Vår ref: 21081 – Stølebuktvegen 10, | detaljregulering 3052

MERKNAD TIL KOMMUNEARKITEKTENS VURDERING AV PLANFORSLAG

Viser til kommunearkitektens vurdering av planforslag, datert 30.11.2022.

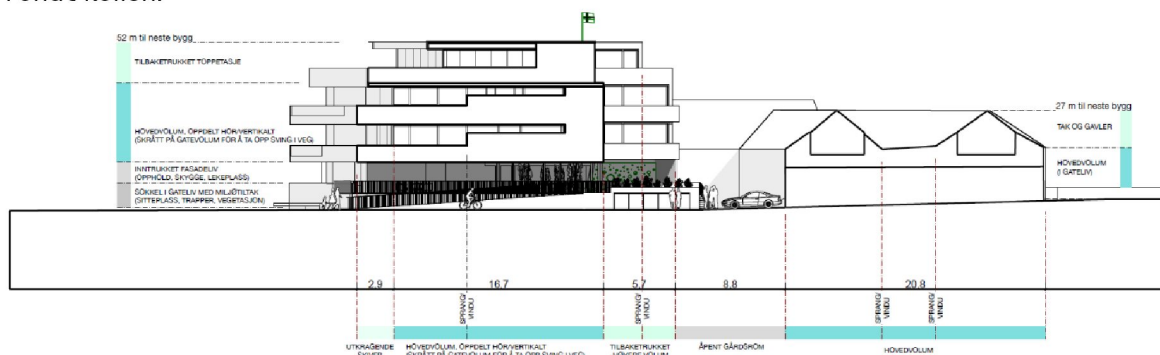
Vi er enig med kommunearkitekten i at å utvikle gaten i urban retning er et riktig grep å ta. Og vi mener illustrasjonen til reguleringsplanen *nettopp* viser et godt urbant grep:

- Der bygget ligger inntil gatelivet med et lavt volum som som har bevegelse, oppdeling, grønne elementer, trapper og uteopphold,
- Der fasadelivet er oppdelt volummessig, og ikke bare med arker og vindusinndeling. (se underliggende fasadeoppriss)
- Der avtrappinger i høyde og avstand til gateliv i øverste etasjer bygger ned volumet mot gaten.
- Der en knekk i bygningsformen forteller om svingen i gaten og bevegelsen rundt kollen.
